柏崎刈羽3号炉 高経年化技術評価に関わる審査コメント反映整理表（共通）

柏崎刈羽3号炉 高経年化技術評価に関わる審査コメント反映整理表(低サイクル疲労)

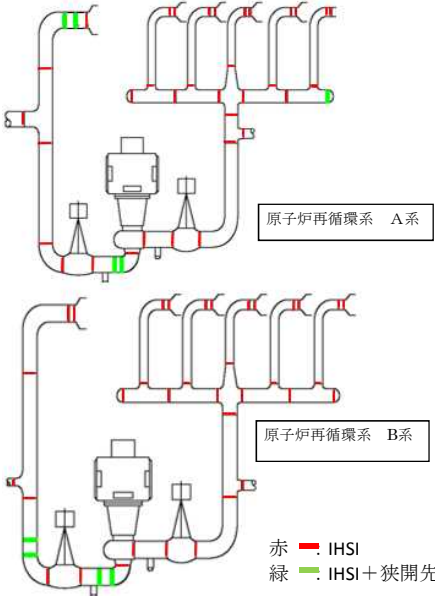
5	SCC	10月26日	別冊 (配管)	1-17	再循環系のステンレス鋼配管に施した応力腐食割れ対策(狭開先及び高周波誘導加熱応力改善工法(IHSI))箇所を図示して説明すること。	<p>再循環系のステンレス鋼配管に施した応力腐食割れ対策(狭開先及び高周波誘導加熱応力改善工法(IHSI))箇所を下記図にて示す。</p>  <p>赤 IHSI 緑 IHSI+狭開先</p>	2022年11月25日	
6	腐食	10月26日	補足説明資料 (共通事項)	2-4	表2-1 番号13、15、16:▲としてるが、点検時に目視点検を行っているので△①となるのではない。▲であるならその理由を説明すること。	<p>当該部位である「端子台接続、電動弁コネクタ接続、同軸コネクタ接続」については、点検時に目視点検を行っているので、△①事象に整理することが適切であるため、補足説明資料(共通事項)を見直した。 (補足説明資料(共通事項)別紙1 1-36ページ、別紙2 2-4ページ)</p> <p>また、別冊(ケーブル)についても、補足説明資料(共通事項)同様の記載があるため、今後補正を行う。 (別冊(ケーブル)6-16~18、20、21ページ)</p>	2022年11月25日	
7	高サイクル疲労割れ	10月26日	補足説明資料 (共通事項)	2-6	表2-1 番号27:「なお、高サイクル疲労割れの事象が発生した際には、配管・サポートの見直しを行うこと」としているということは、発生する可能性があるということで、それでも▲事象としていること理由を説明すること。	<p>当該事象については、ディーゼル機関近傍で比較的振動が大きいため、共振を防ぐよう設計・施工されていることから、高サイクル疲労割れが発生する可能性は小さい。 「なお、高サイクル疲労割れの事象が発生した際には、配管・サポートの見直しを行うこと」とは、高サイクル疲労割れが発生した場合の運用として記載している。</p>	2022年11月25日	
8	摩耗、素線切れ等	10月26日	補足説明資料 (共通事項)	1-64	表1-1 番号337:事象が原因で取替を行っているにもかかわらず△①になる理由を説明すること。	<p>当該事象については、これまでの点検結果より摩耗、素線切れ等は傾向が変化する要因があるとは考え難いことから、高経年化対策上着目すべき経年劣化事象ではないと判断している。 「クレーン等安全規則」による基準に基づきワイヤロープの取替を行っている。とは、取替の実績ではなく、取替の運用として記載している。</p>	2022年11月25日
